V Brně, dne 10.11.2022

**Věc: Veřejná zakázka:**

**„MENDELU – Stavební úpravy objektu D“  
Vysvětlení zadávací dokumentace č. 2**

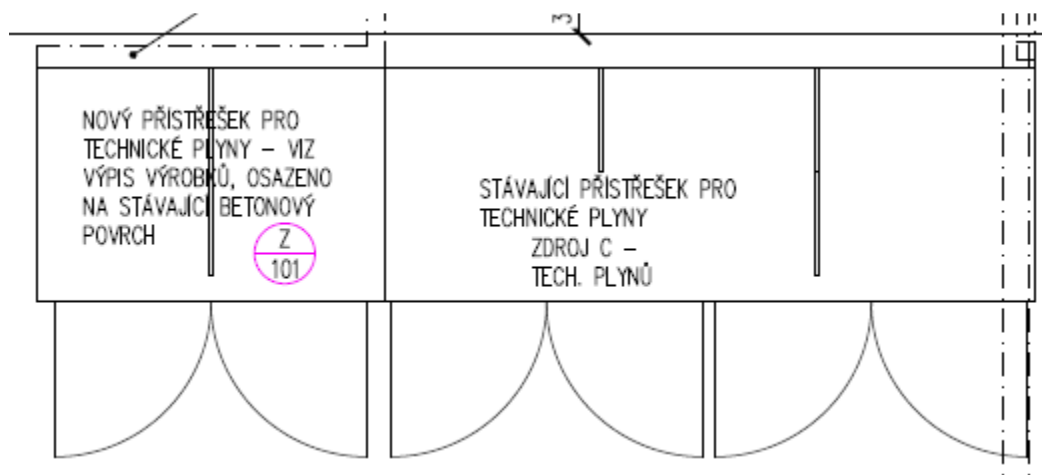
Ve skladbách konstrukcí je uvedena specifikace nášlapných vrstev podlah. U dlažby formátu 600x600 je uvedena protiskluznost R10A+B, u chemicky odolné dlažby formátu 300x300 je uvedena protiskluznost R9A.

V soupisu prací jsou uvedeny protiskluznosti R12. Takto hrubý povrch lze jen velmi obtížně čistit.

**Tímto vás žádáme o vyjasnění požadavku na protiskluznost keramických dlažeb?**

Zadavatel na základě dotazu provede opravu soupisu prací u dotazovaných položek.
